新竹縣政府工程查核代表照片表

工程名稱：111 年度新竹縣太平國小學校運動操場及周邊設施整建工程採購案

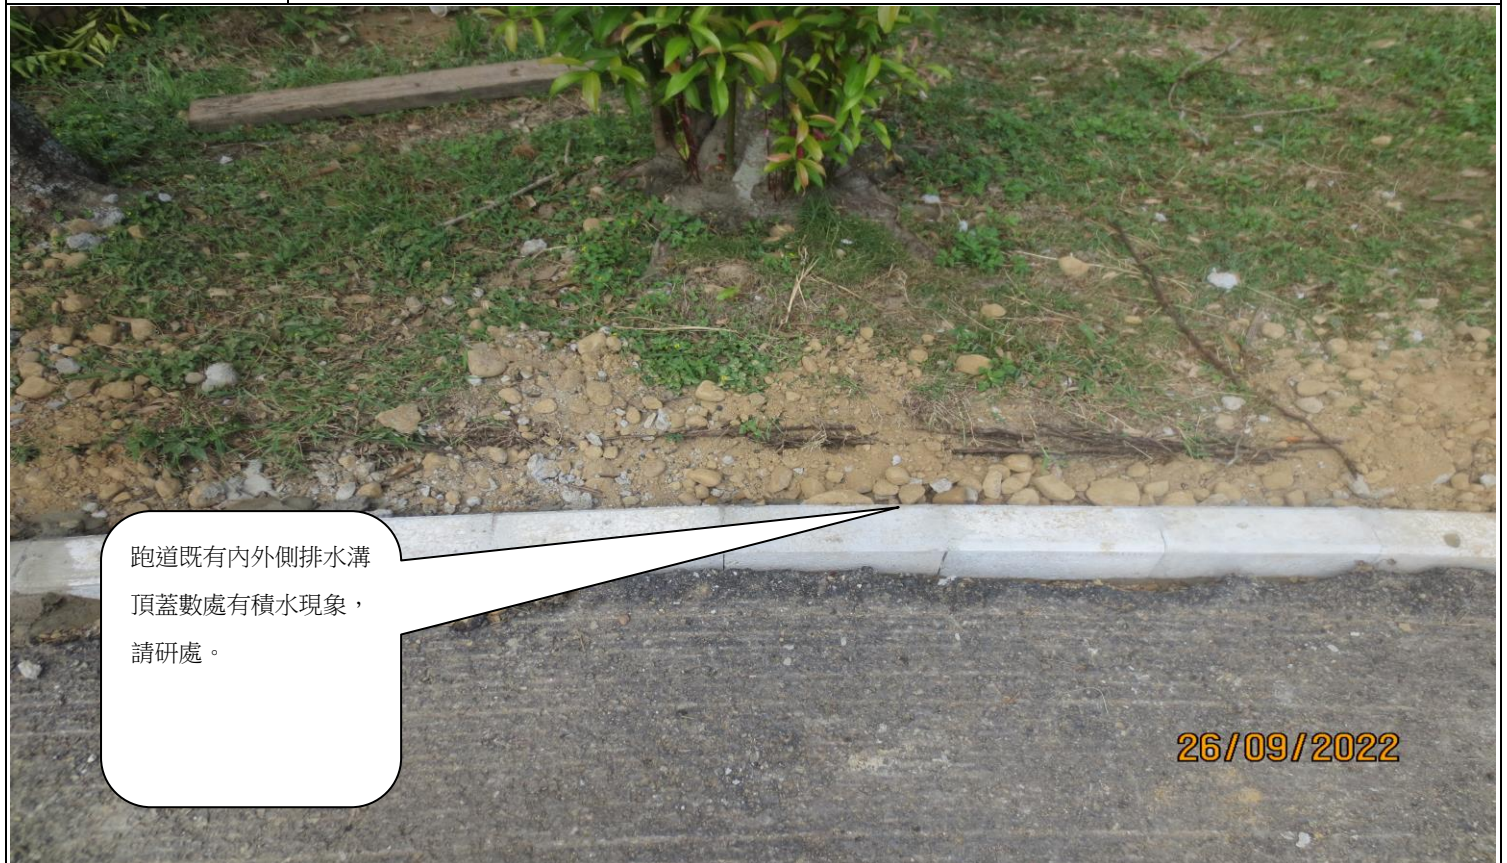
. 工區圍籬有一段僅以警示帶區隔致阻隔不足，跑道直線段入口處請加強阻隔，亦請請加強夜間警示設施。
